**Avis de la Mission régionale d'autorité environnementale
sur la régularisation et l'extension du site Vilmorin de la
Costière sur le territoire de la commune de Lédénon (Gard)**

N°Saisine : 2021-009732

N°MRAe : 2021APO106

Avis émis le 15 décembre 2021

Figure n°6 : piézométrie au niveau du site de Vilmorin, 2006 (rapport de l'hydrogéologue agréé)

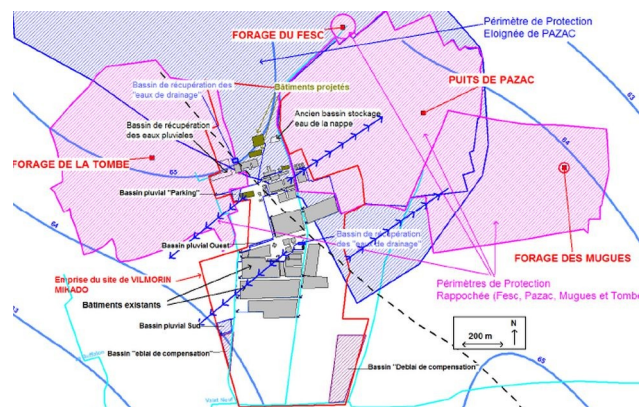
Par ailleurs, le site de Vilmorin est localisé sur un « dôme piézométrique »¹⁹ : toutes les eaux infiltrées dans son emprise sont destinées à migrer latéralement, y compris au sein ou en direction des périmètres de protection des captages AEP situés à son pourtour.

Ces surplus de fertilisations et de pesticides s'infiltrant directement dans le sol ou épandus après stockage, constituent une source de contamination importante de la nappe.

Considérant que la configuration hydrologique et hydrogéologique du site est très défavorable à l'implantation et l'extension d'une installation comme celle de Vilmorin-Mikado, la MRAe recommande la mise en œuvre sans délais de l'ensemble des prescriptions de l'hydrogéologue agréé (cf. avis du 15/04/2021) et des services de police de l'eau et de santé de l'État.

Figure n°10 : proposition d'implantations des piézomètres et qualitomètres

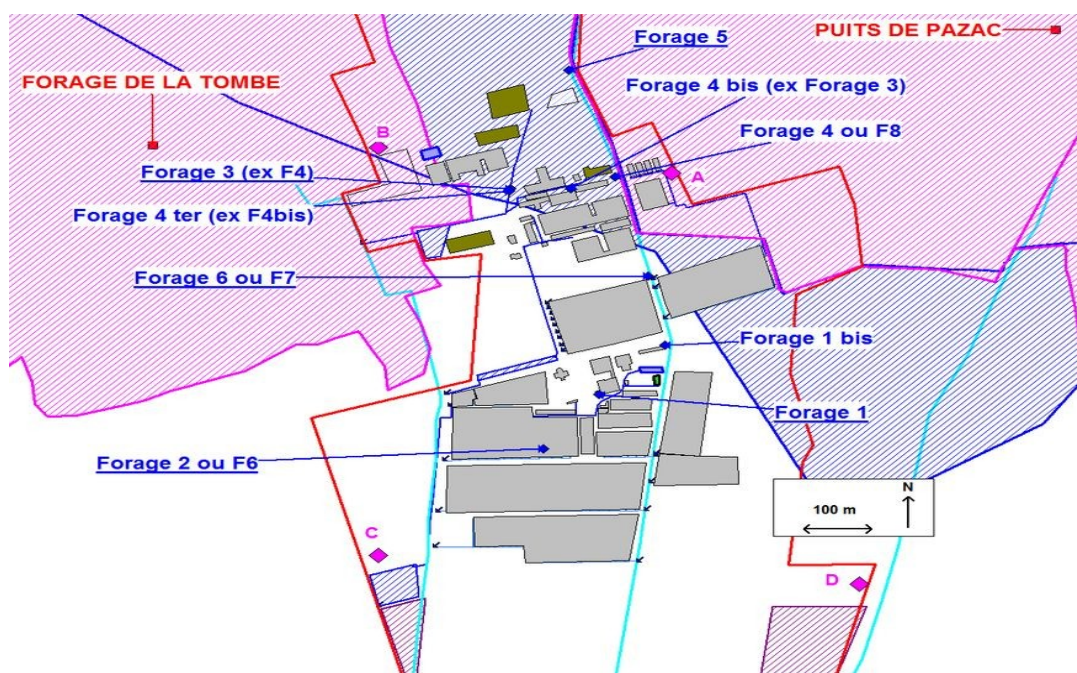
La MRAe recommande que ces mesures régulières, conformes aux demandes de l'hydrologue agréé et des services de l'État en charge de la santé et de la police de l'eau, soient mises à disposition de ces derniers ainsi que de l'EPTB Vistre Vistrenque et de Nîmes Métropole, et que soient explicitées les modalités d'évaluation de l'impact des activités de l'entreprise ainsi que le plan d'actions que celle-ci mettra en œuvre en cas de nécessité.
